1 都市計画変更の概要

【3・4・165 太平中央通】
○計画幅員の一部変更
変更区間延長:約90m
幅員:16m→14m(幅員構成は以下の通り)

【3・2・27 東15丁目・屯田通】

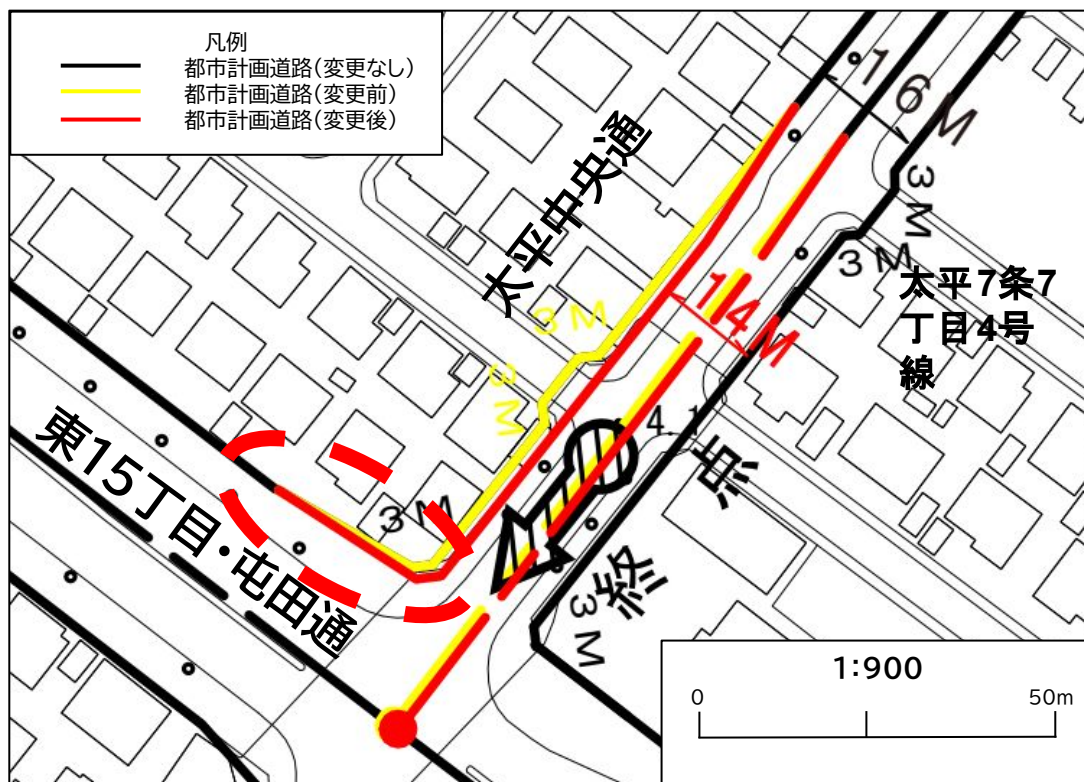
○ 一部区域の変更(太平中央通との交差部の区域を変更)
